改善箇所説明図①

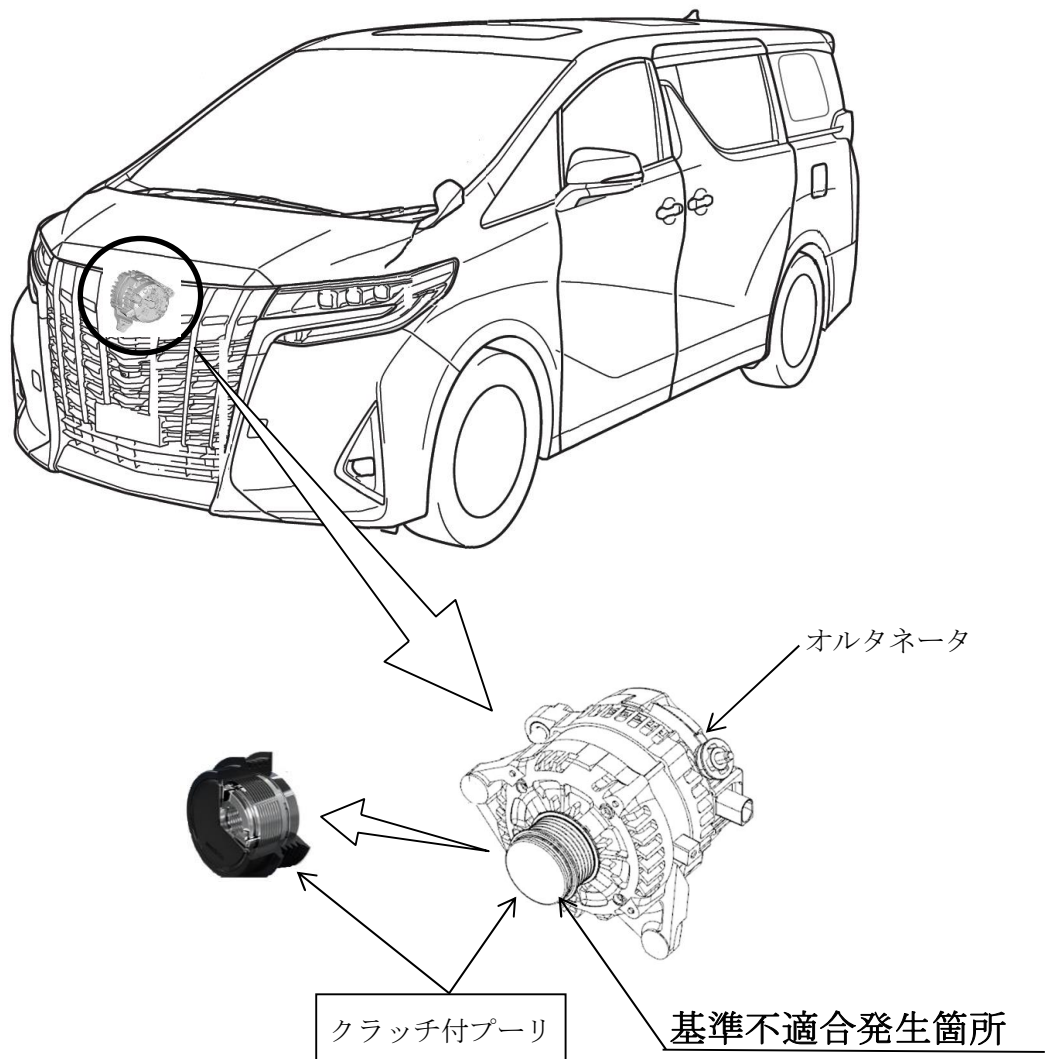
オルタネータ（発電機）のクラッチ付プーリにおいて、エンジン振動に対する耐久性の検討が不十分なため、長時間のアイドリングや特定のエンジン回転での走行を繰り返すと、プーリ内部のクラッチが摩耗して破損することがある。そのため、異音や充電警告灯が点灯し、そのままの状態で使用を続けると、最悪の場合、走行中エンストするおそれがある。

全車両、オルタネータプーリの形状を点検し、該当する場合は対策品と交換する。

識別：改善済車両には車台番号の3桁目の下に黄色ペイントを塗布する。
